Ingenieurbüro Vogg
Alemannenstr. 35
86845 Großaitingen

Beschlussvorlagen für die Sitzung am 22.09.2025

Bauleitplanung	:	Stadt Marktoberdorf Landkreis Ostallgäu
Vorhaben	:	Aufstellung des vorhabenbezogenen Bebauungsplanes Nr. 81 „Im Gewend - Mitte“
Hier	:	Behandlung der Stellungnahmen, die während der frühzeitigen Beteiligungen der Öffentlichkeit und der Behörden und Träger öffentlicher Belange in der Zeit vom 06.06.2024 bis 09.07.2024 vorgebracht wurden (§ 3 Abs. 1 und § 4 Abs. 1 BauGB)

Lage der geplanten Bebauung auf ursprünglichem Bebauungsplan Nr.81 „Im Gewend“

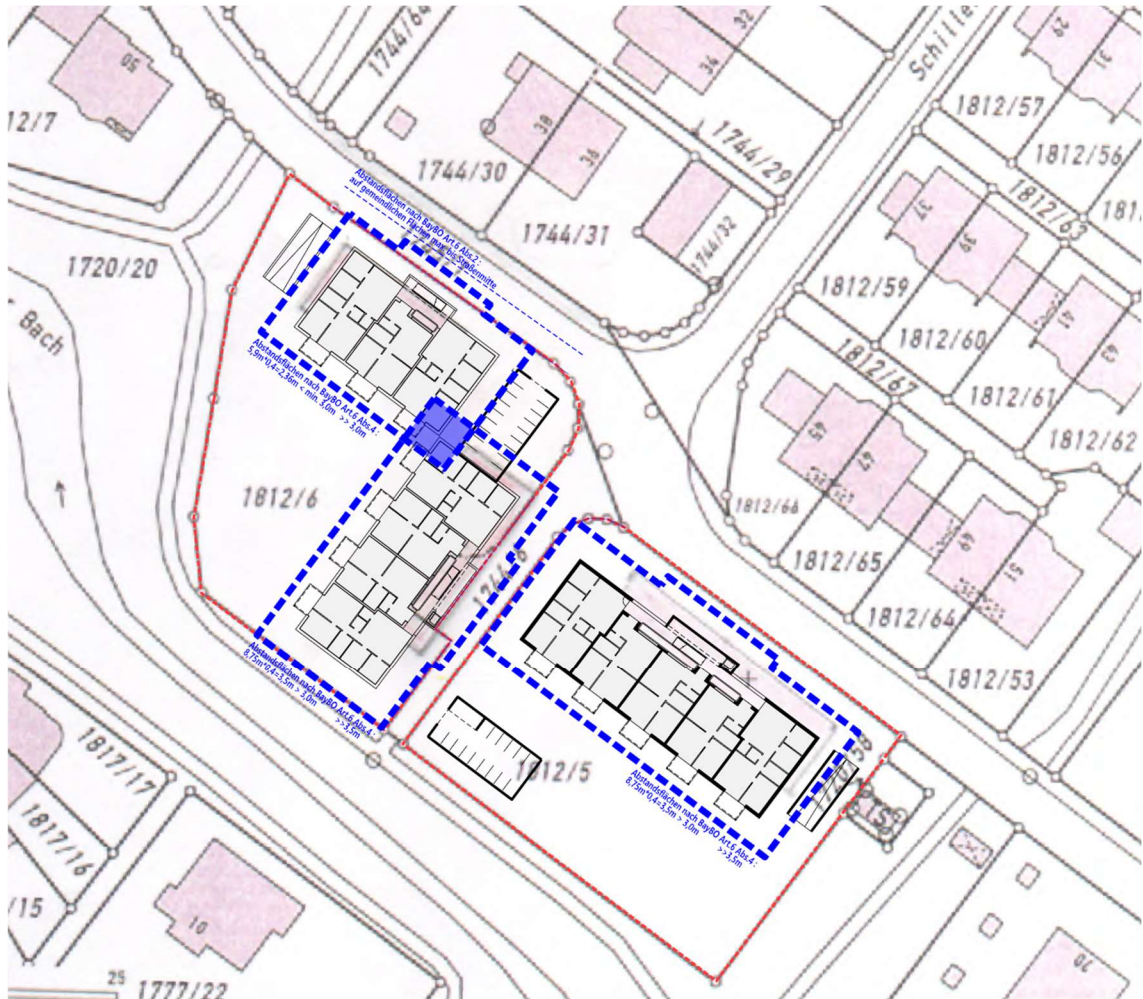
Wie bereits in unserem Schreiben vom 27.12.2022 dargelegt, sehen wir in der extremen Verdichtung unseres südlichen Nachbargrundstücks erhebliche Beeinträchtigungen. Die ursprüngliche Planung gemäß dem Bebauungsplan Nr. 11 „Im Gewend“ sieht im Bereich südlich unseres Hauses eine Bebauung mit zweigeschossigen Doppelhäusern vor. Im vorliegenden Plan ist nun eine dreigeschossige Bebauung mit einem Mehrfamilienhaus mit 12 Wohneinheiten vorgesehen. Wir sehen hier eine grobe Verletzung des Vertrauens auf einen rechtskräftigen Bebauungsplan. Von einer „Einfügung in die vorhandene angrenzende Bebauung“ wie in Ziffer 6. der Begründung zum Bebauungsplan beschrieben, kann deshalb keine Rede sein. Aus unserer Sicht wäre eine Bebauung mit Mehrfamilienwohnhäusern auch mit einer anderen Ausrichtung der Baukörper möglich, z. B. in Form eines dreigeschossigen Baukörpers parallel zur vorhandenen Erschließung an der Ostseite und eines zweigeschossigen Gebäudes nördlich parallel zum Carl-Orff-Ring (L-förmige Stellung der Baukörper). Wir bitten daher, diese Option intensiv zu prüfen. Auf jeden Fall sollte auf eine dreigeschossige Bebauung unmittelbar südlich unseres Grundstückes aus Gründen der Rücksichtnahme verzichtet werden.

Der in der Stellungnahme kritisierte nördliche Baukörper weicht in seiner Position (Überragung des derzeitigen Baufelds nach Westen), Orientierung (nach Süd-Westen statt nach Nord-Westen) und Höhe (3 statt 2 Vollgeschosse) von den bisherigen Festsetzungen ab, bezieht sich aber in seiner grundsätzlichen Lage auf dem Grundstück auf das vorgesehene Baufeld (siehe folgende Abb.).

Darüber hinaus werden die nach BayBO Art.6 erforderlichen Abstandsflächen zur bestehenden Bebauung eingehalten und so Abstand von und Rücksicht auf das gebaute Umfeld genommen.

Die Anordnung der Baukörper folgt dem städtebaulichen Prinzip der Erhöhung der Dichte „von außen nach innen“. Im Umkehrschluss fügt sich dadurch die Bebauung nach Süden hin abgestuft harmonisch in den wertvollen vorhandenen Grünzug ein. Damit wird gleichzeitig eine optimale Belichtung und Besonnung aller Wohnungen erreicht, denn so kann die Erschließung über Laubengänge jeweils zum öffentlichen Straßenraum nach Nord-Osten hin ausgerichtet und zudem alle Wohnungen nach Süd-Westen orientiert werden.

Lage der geplanten Bebauung auf ursprünglichem Bebauungsplan Nr.81 „Im Gewend“

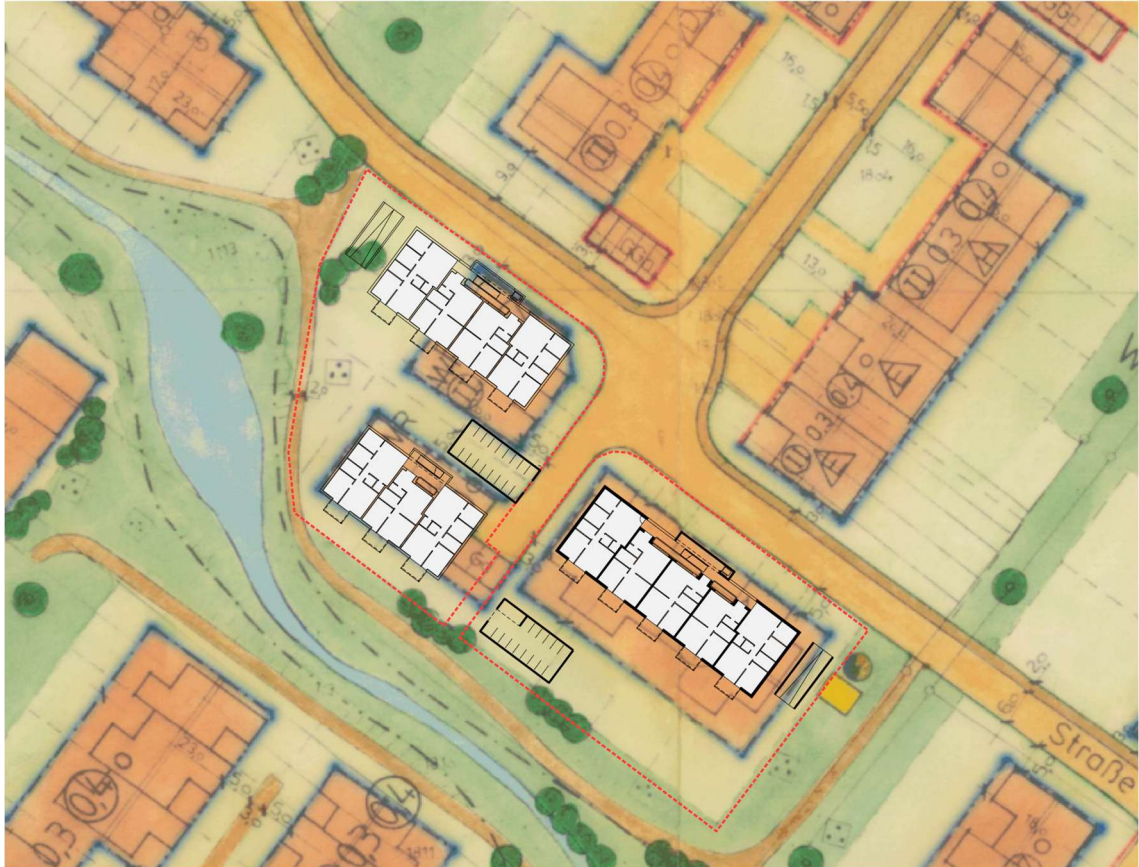
Wir haben unser Grundstück vor einigen Jahren mit Verlass auf den bisherigen Bebauungsplan erworben, der in entsprechendem Abstand zu unserem Gebäude eine Doppelhausbebauung mit maximal 2 Geschossen vorsieht. Die damals zugesicherten Rahmenbedingungen haben uns zur Investition in Grundstück und Haus bewogen. Leider müssen wir nun feststellen, dass das geplante neue Bauvorhaben jetzt große Wohneinheiten mit 3 Geschossen und wesentlich anderer Lage innerhalb des Grundstücks vorsieht. Entsprechende Beeinträchtigungen unsererseits sind bei dieser Bauhöhe und Größe klar vorherzusehen.

Der in der Stellungnahme kritisierte nördliche Baukörper weicht in seiner Position (Überragung des derzeitigen Baufelds nach Westen), Orientierung (nach Süd-Westen statt nach Nord-Westen) und Höhe (3 statt 2 Vollgeschosse) von den bisherigen Festsetzungen ab, bezieht sich aber in seiner grundsätzlichen Lage auf dem Grundstück auf das vorgesehene Baufeld (siehe Abb.).

Darüber hinaus werden die nach BayBO Art.6 erforderlichen Abstandsflächen zur bestehenden Bebauung eingehalten und so Abstand von und Rücksicht auf das gebaute Umfeld genommen.
